SERVIÇO MUNICIPAL DE ÁGUA E ESGOTO

LAUDO DE VERIFICAÇÃO DE CONFORMIDADE DE AMOSTRA

Processo nº 18/2026

Pregão Eletrônico nº 09/2026

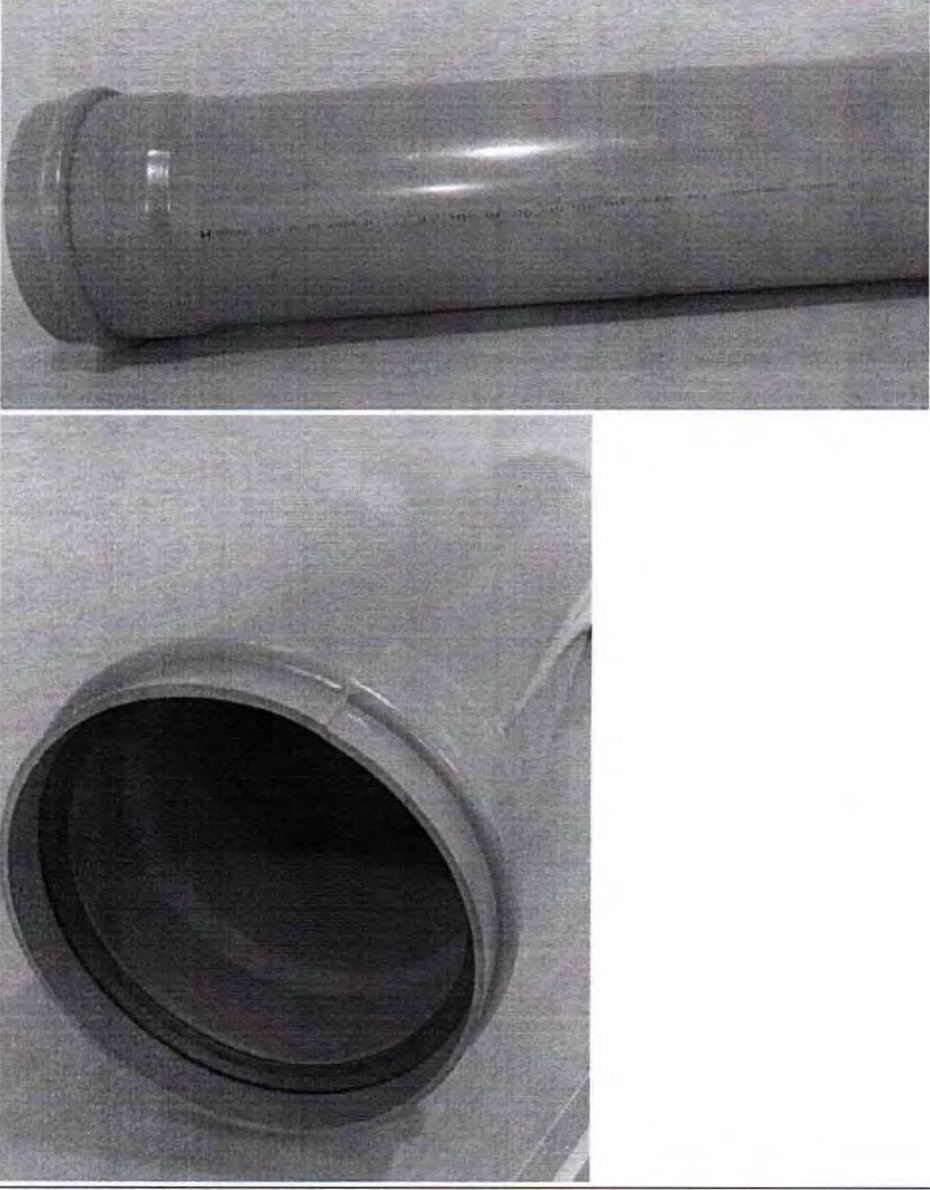
ITEM AVALIADO:	25 - Tubo Coletor Ocre JEI DN 150mm Liso. Marca: HIDROPLAST
METODOLOGIA DE AVALIAÇÃO:	A amostra foi avaliada por meio de execução prática de montagem e encaixe com conexões compatíveis a cada tipo e diâmetro, a avaliação considerara o correto alinhamento, a padronização dimensional, a integridade estrutural e a qualidade do material, verificando espessura resistência adequada para as respectivas aplicações em sistemas de coleta de esgoto, não sendo admitidos materiais finos ou que comprometam a durabilidade, estanqueidade e o desempenho do sistema.
REGISTRO FOTOGRÁFICO DA AMOSTRA	
AVALIAÇÃO:	APROVADA JUSTIFICATIVA: Após a análise da amostra apresentada, verificou-se que a amostra apresentada atende às especificações e aos requisitos técnicos estabelecidos no Edital e no Termo de Referência, mostrando-se compatível com o objeto licitado.

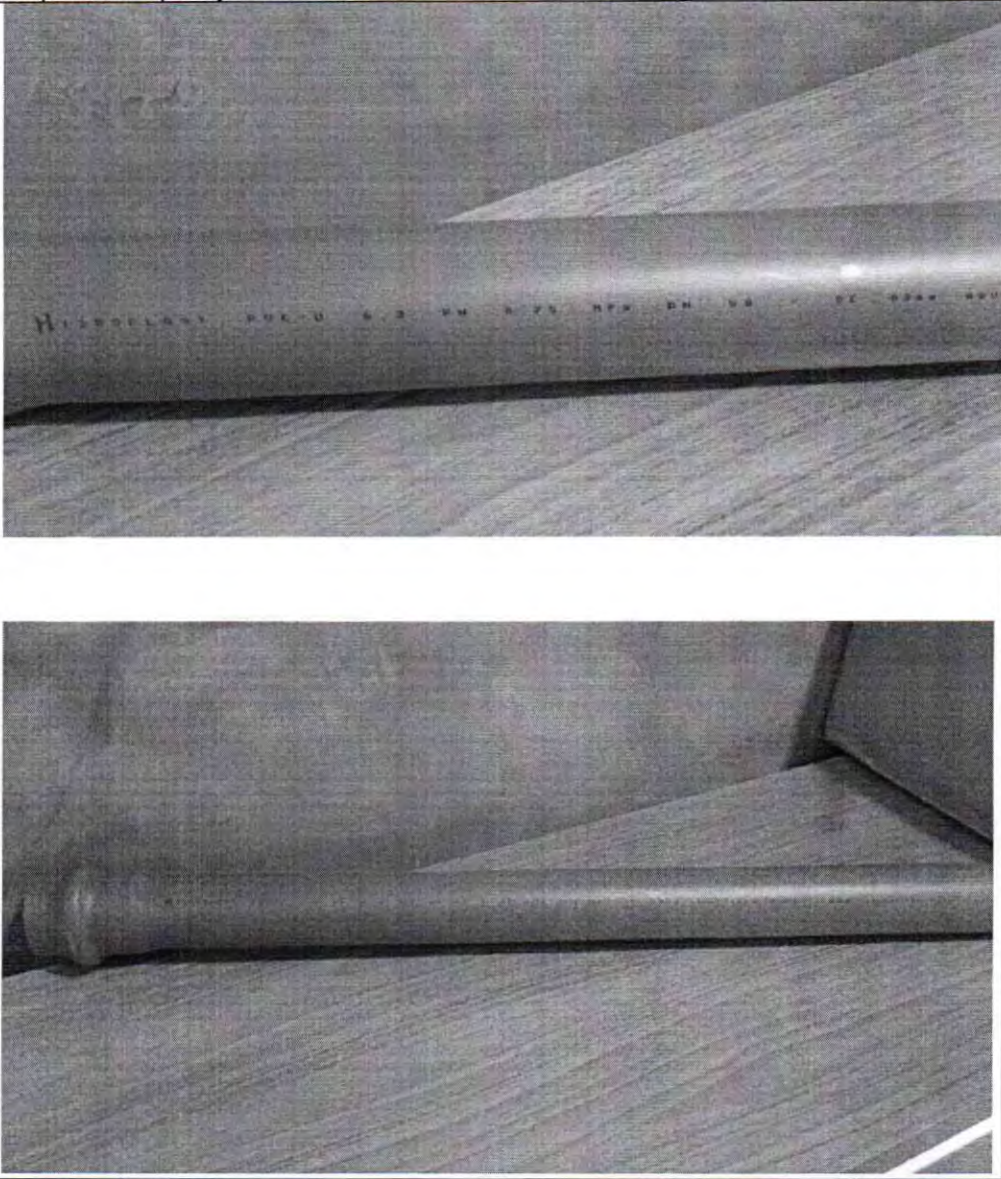
ITEM AVALIADO:	26 - Tubo Coletor Ocre JEI DN 200mm Liso. Marca: HIDROPLAST
METODOLOGIA DE AVALIAÇÃO:	A amostra foi avaliada por meio de execução prática de montagem e encaixe com conexões compatíveis a cada tipo e diâmetro, a avaliação considerara o correto alinhamento, a padronização dimensional, a integridade estrutural e a qualidade do material, verificando espessura resistência adequada para as respectivas aplicações em sistemas de coleta de esgoto, não sendo admitidos materiais finos ou que comprometam a durabilidade, estanqueidade e o desempenho do sistema.
REGISTRO FOTOGRÁFICO DA AMOSTRA	
AVALIAÇÃO:	APROVADA JUSTIFICATIVA: Após a análise da amostra apresentada, verificou-se que a amostra apresentada atende às especificações e aos requisitos técnicos estabelecidos no Edital e no Termo de Referência, mostrando-se compatível com o objeto licitado.

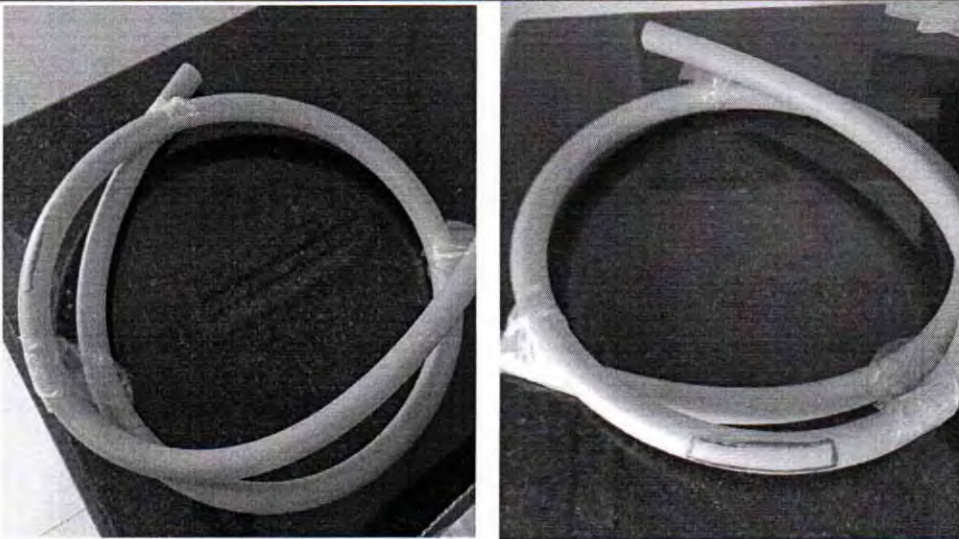
ITEM AVALIADO:	30 - Tubo Pead 20x2.3mm (Mangueira Pad) Rolos de 100 mts, NBR 8417/ NBR15561. Marca: ASPERBRAS
METODOLOGIA DE AVALIAÇÃO:	A amostra foi avaliada por meio de execução prática de encaixe por compressão em conexões PEAD, avaliando o dimensionamento, uniformidade da espessura, integridade estrutural e a qualidade do material, de modo a verificar sua conformidade com a aplicação prevista, não sendo admitidos materiais finos, frágeis ou que comprometam a durabilidade e o desempenho do sistema, ressalte-se que o item deverá estar em conformidade com as NBR 8417/ NBR 15561.
REGISTRO FOTOGRÁFICO DA AMOSTRA	
AVALIAÇÃO:	APROVADA JUSTIFICATIVA: Após a análise da amostra apresentada, verificou-se que a amostra apresentada atende às especificações e aos requisitos técnicos estabelecidos no Edital e no Termo de Referência, mostrando-se compatível com o objeto licitado.

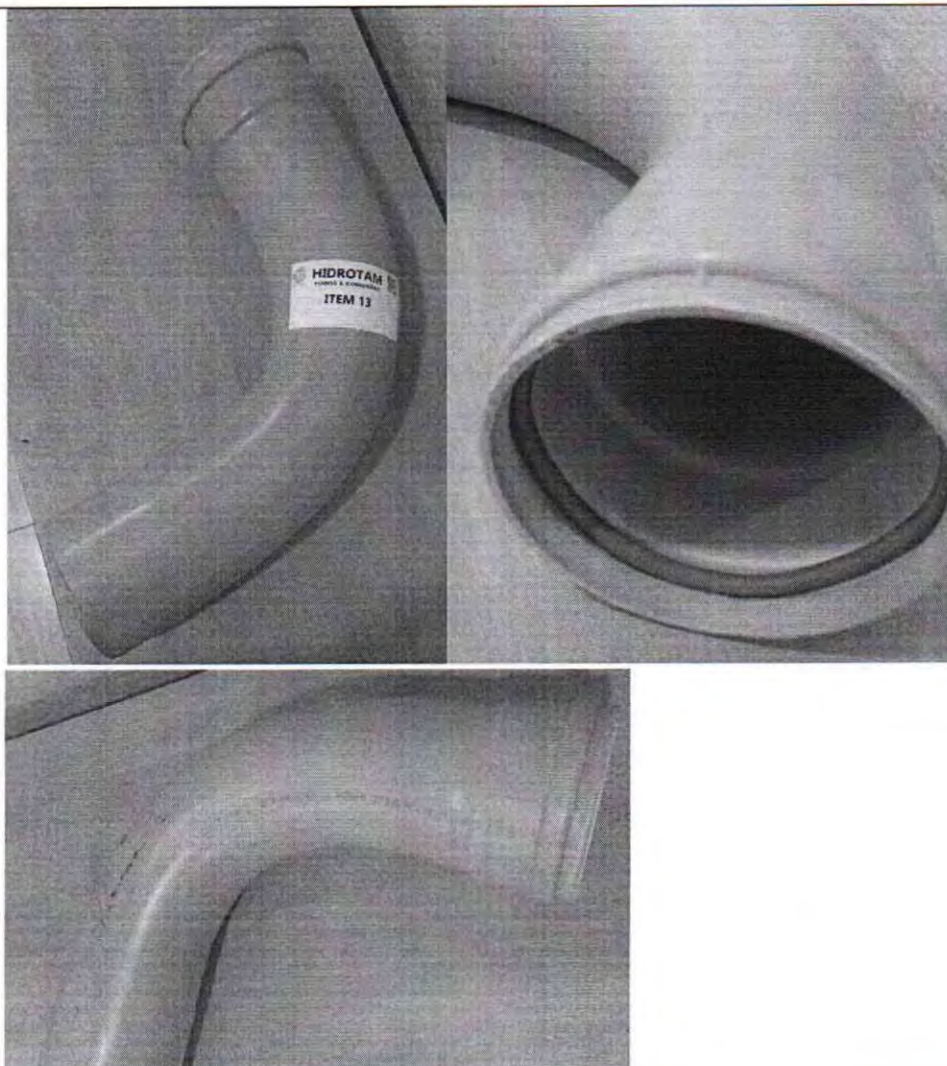
**APROVADA
JUSTIFICATIVA:**

Após a análise da amostra apresentada, verificou-se que a amostra apresentada atende às especificações e aos requisitos técnicos estabelecidos no Edital e no Termo de Referência, mostrando-se compatível com o objeto licitado.

REGISTRO FOTOGRAFICO DA AMOSTRA

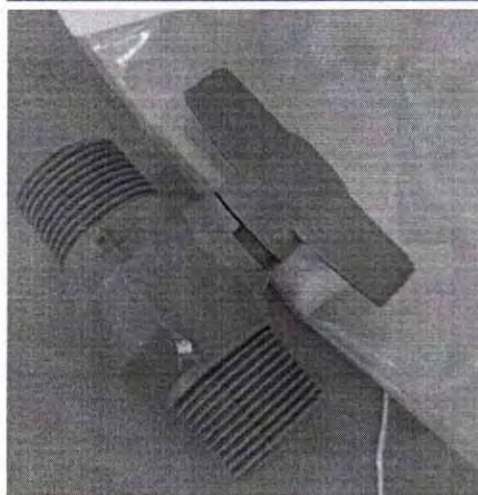
REPROVADA

Após a análise da amostra apresentada, verificou-se que a amostra apresentada não atende integralmente às especificações e aos requisitos técnicos estabelecidos no Edital e no Termo de Referência, visto que, a configuração interna da amostra apresentada apresentar espessura menor, provocando a redução do fluxo de água, mesmo com o mecanismo da esfera na posição de abertura, a passagem interna disponível não possibilita o fluxo de água esperado para o componente.

Deste modo, a característica compromete o desempenho e a eficiência do sistema hidráulico, uma vez que a redução da seção interna de passagem ocasiona restrição ao fluxo de água, podendo prejudicar o funcionamento adequado da instalação.

Dessa forma, considerando que a amostra deve apresentar funcionamento compatível com as especificações estabelecidas no Edital e Termo de Referência, conclui-se que a amostra não atende integralmente aos requisitos técnicos exigidos, especialmente quanto à adequada passagem e liberação do fluxo de água.

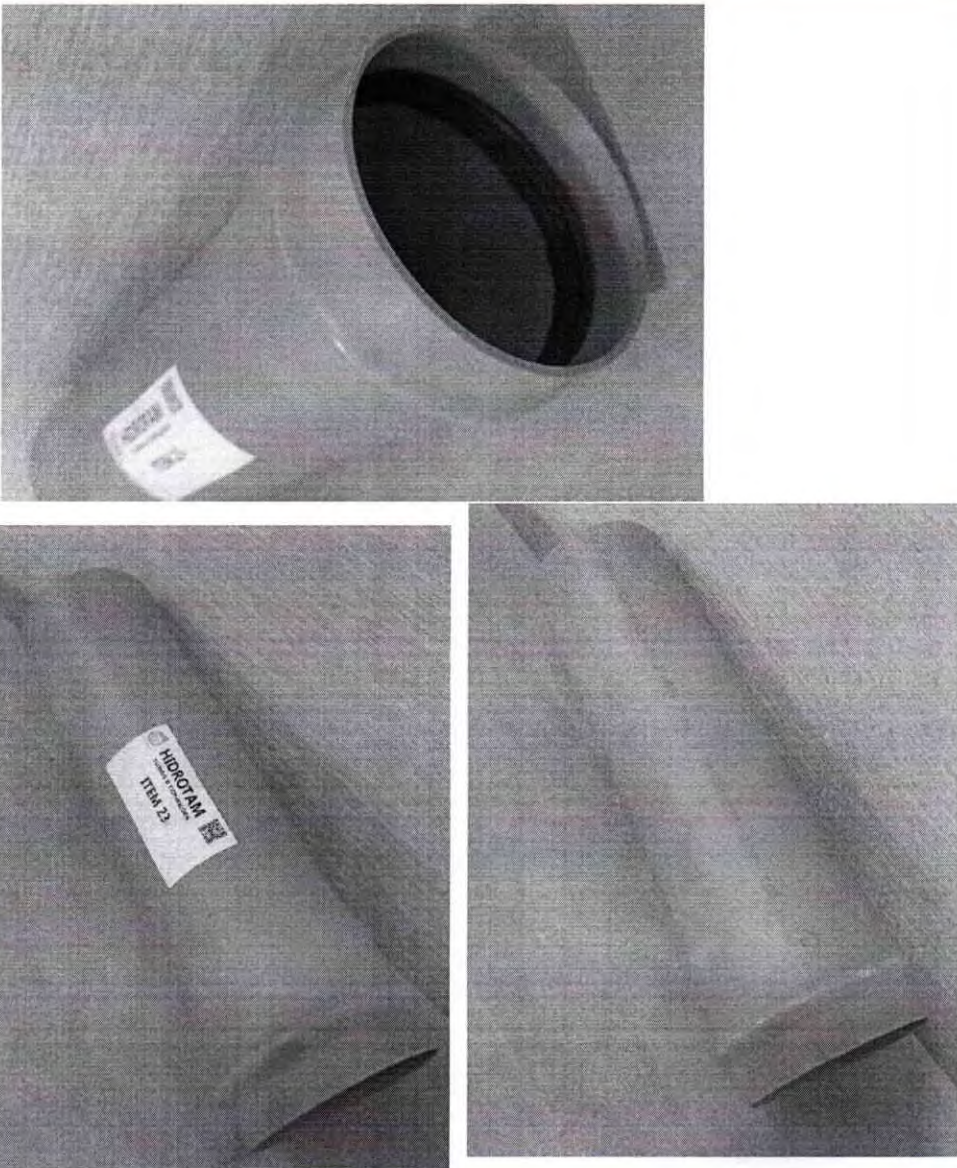
ITEM AVALIADO:	22 - Til Para Ligação De Esgoto Ocre DN 100. Marca: HIDROTAM
METODOLOGIA DE AVALIAÇÃO:	A amostra foi avaliada por meio de execução prática consistindo no encaixe do item em tubulação compatível, considerando sua função, assegurando a integridade e a vedação do sistema, não sendo admitidos materiais excessivamente finos, frágeis ou que comprometam a durabilidade e segurança do sistema
REGISTRO FOTOGRÁFICO DA AMOSTRA	
AVALIAÇÃO:	APROVADA JUSTIFICATIVA: Após a análise da amostra apresentada, verificou-se que a amostra apresentada atende às especificações e aos requisitos técnicos estabelecidos no Edital e no Termo de Referência, mostrando-se compatível com o objeto licitado.
